SJEKKLISTE FOR TILFLUKTSROM TYPE 1948

Oslo kommune KF, Grenseveien 66

Informasjon		<Kommentar>
Kontroll dato	20.03.2026 10:06	
Adresse t-rom	Grenseveien 66, Oslo	
Bruker av rommet	Ansatte	
Eier	Oslo kommune KF	
Adresse eier		
Kontaktperson		
Ant plasser	153	Anslag - må sjekkes
Ansvarlig	Oslo kommune	
Bruksareal	92	Målt selv. Ikke bekreftet hva som er registrert
Bygget år	1964	
Romtype	1948	
Offentlig/privat	Offentlig/privat	
Fredsbruk	Boder	
Tegninger fremlagt		
Tidl. kontroller		Tidligere kontroller kke dokumentert
Tilstede ved kontrollen	RK	
Tilfluktsrommets tilstand		Middels

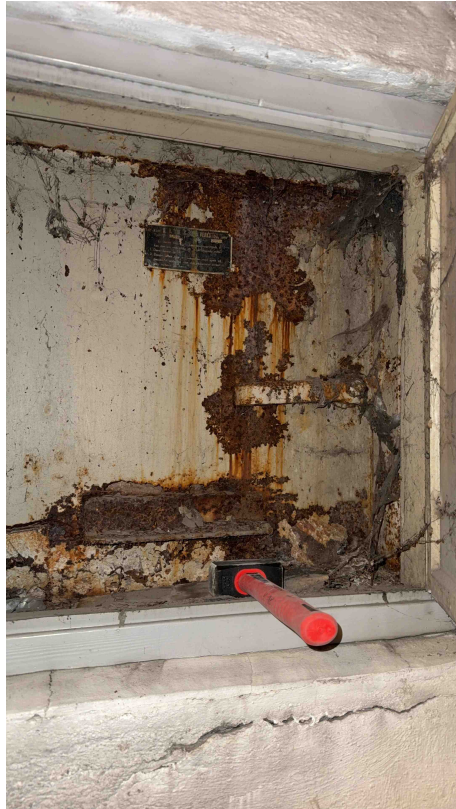
Beskrivelse: , Filnavn: img_0001.jpg

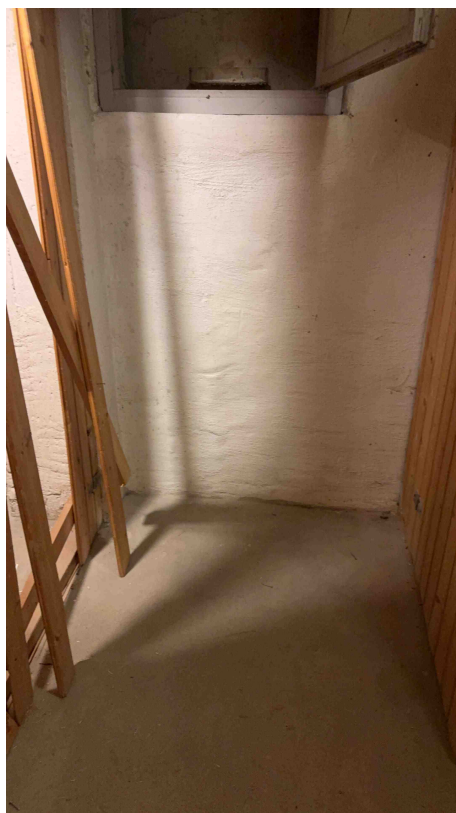
Beskrivelse: Luke 2 mangler skilt, Filnavn: img_0001.jpg

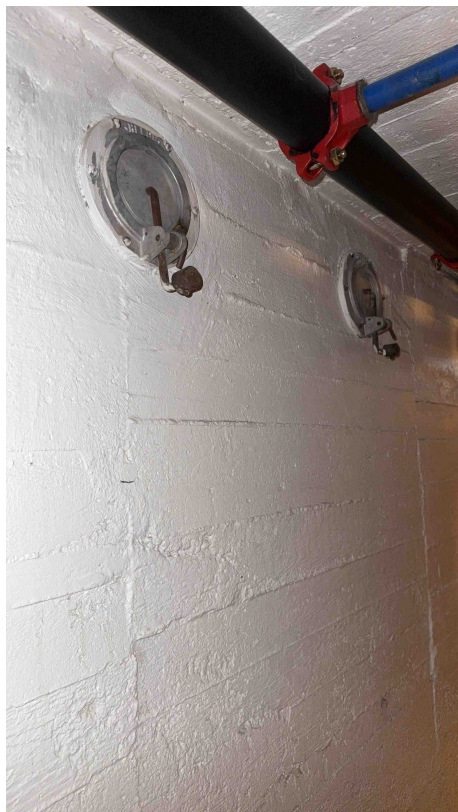
Beskrivelse: , Filnavn: img_0003.jpg

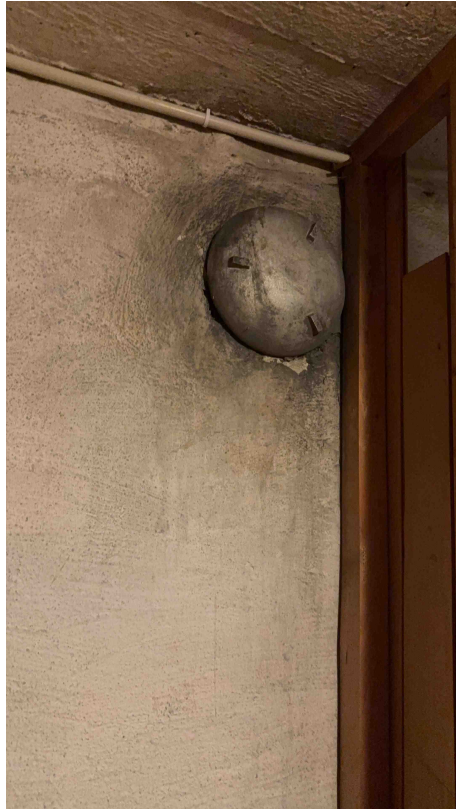
Beskrivelse: Overtrykksventil, t-romssiden, Filnavn: img_0001.jpg

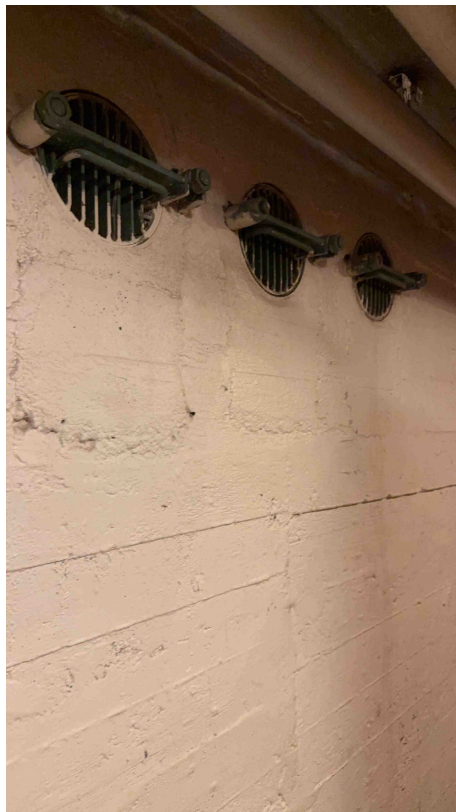
Beskrivelse: Tre regulerbare sjokkventiler i sluse, Filnavn: img_0001.jpg

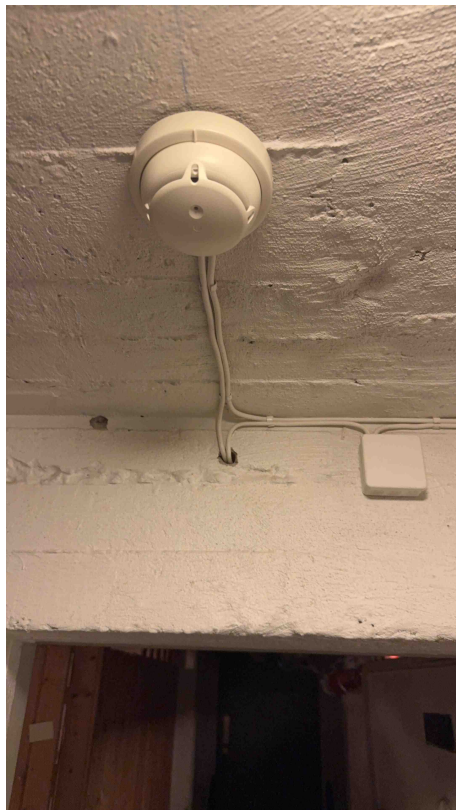
Beskrivelse: Sjokkventiler utenfor sluse, Filnavn: img_0001.jpg

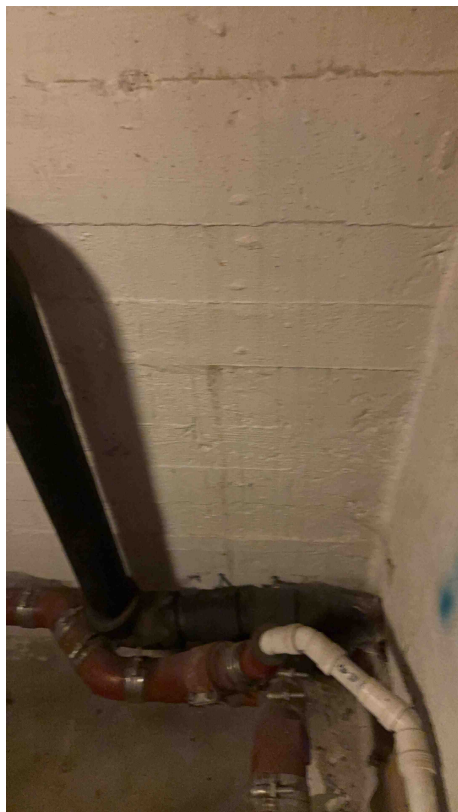
Beskrivelse: Anbefalt vegg til toaletter (treveggen til venstre på bildet må fjernes), Filnavn: img_0001.jpg

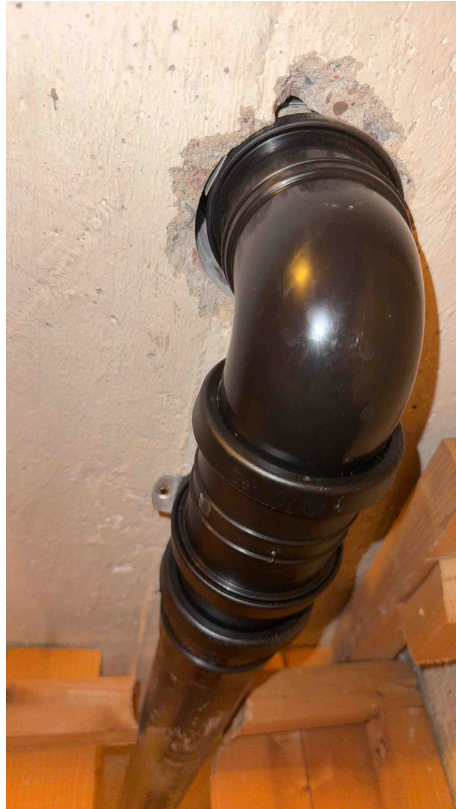
Beskrivelse: Luftinntak, Filnavn: img_0001.jpg

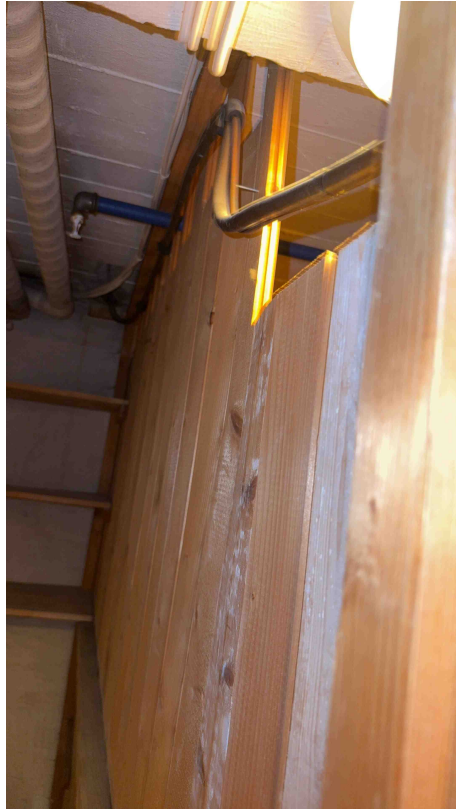
Beskrivelse: Rør, ca 15 mm - kappet (se neste bilde), Filnavn: img_0001.jpg

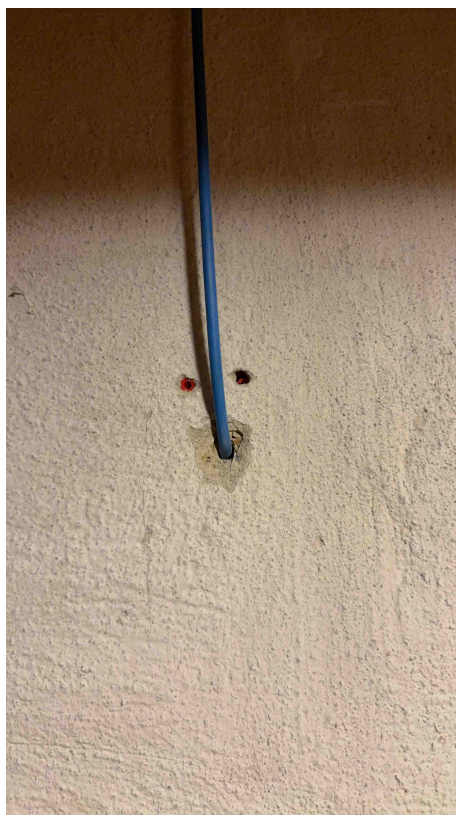
Beskrivelse: Kappet rør, Filnavn: img_0001.jpg

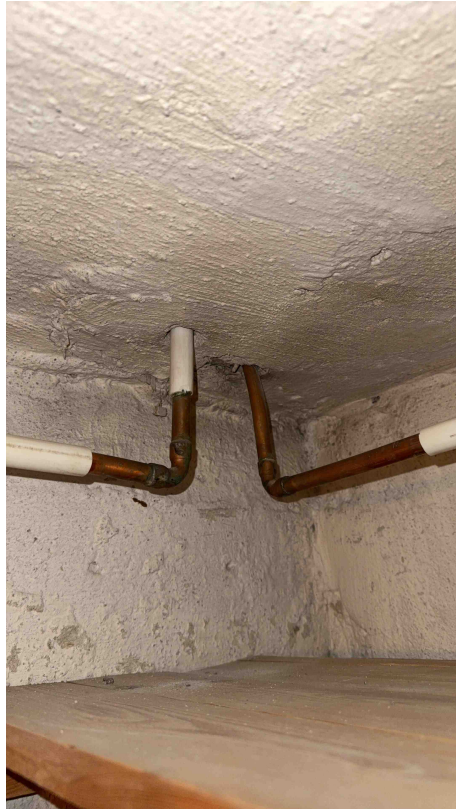
Beskrivelse: Aktive varmtvannsrør1, Filnavn: img_0001.jpg
